MINISTERUL SĂNĂTĂȚII

**CONCLUZII privind verificarea efectuată
la nivelul Spitalului privat ARMONIA
respectiv la Direcției de Sănătate Publică (DSP) Constanța**

București, 22 OCTOMBRIE 2025

Echipamentul de stocare a produselor sanguine - combină frigorifică de tip casnic, nevalidat de către Centrul de Transfuzie Sanguină, contrar prevederilor Ord. MSP nr. 1224/2006.

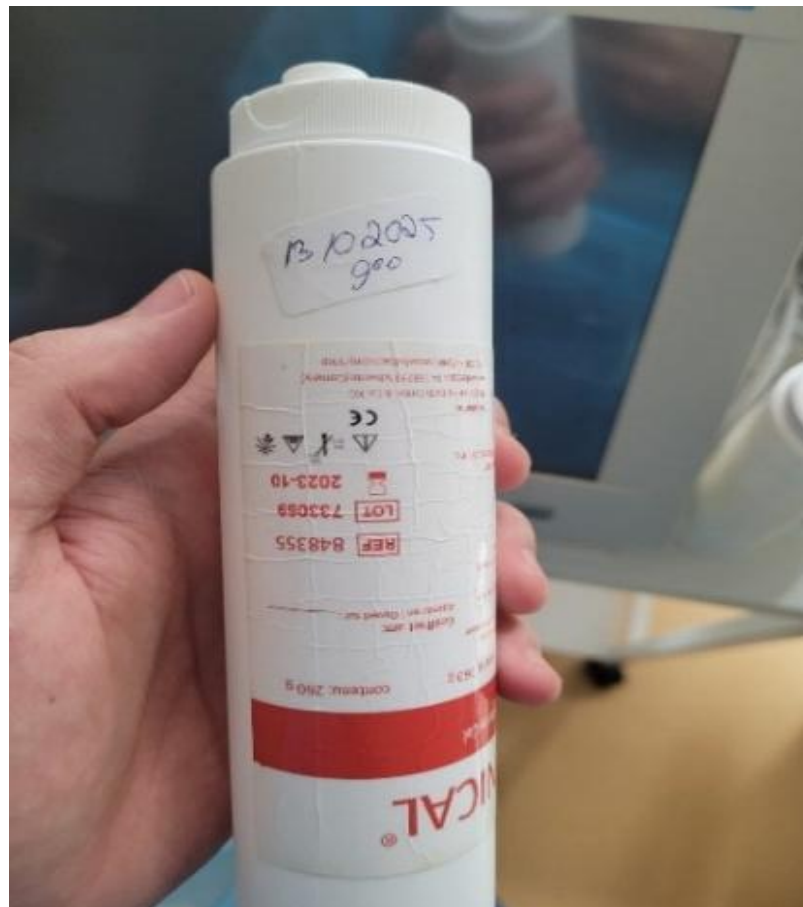
În cadrul UTS sunt asigurate echipamente de stocare a produselor sanguine, însă cel în care erau **depozitate nu este validat de către Centrul de Transfuzie Sanguină** conform art. 9, alin (1), lit. a) din Ord. MSP nr. 1224/2006.

Produse biocide utilizate în unitatea sanitară

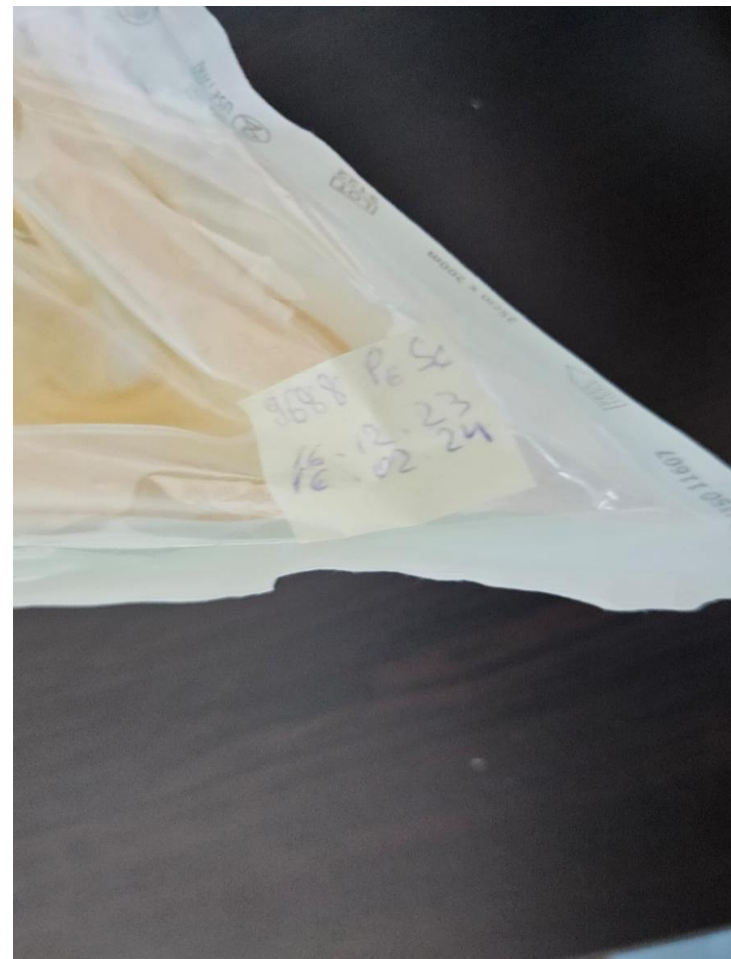
La data controlului 15.10.2025 orele 12.00, la verificarea efectuată prin sondaj, au fost identificate produse biocide , materiale sanitare cu termen de valabilitate expirat, după cum urmează:

- mască balon sterilizată, cu termen de expirare 08.2024, balon Ruben sterilizat cu **termen de expirare 08.2024**, la nivelul salonului ATI.
- gel ecograf cu termen de valabilitate depășit, iar unele recipiente prezentau urme vizibile de murdărie.
- produs dezinfectant Aniosgel **data expirării 08.2025**, la nivelul sălii de tratamente pediatrie.
- produs dezinfectant Aniosgel **data expirării 03.2025**, la nivelul oficiului alimentar.
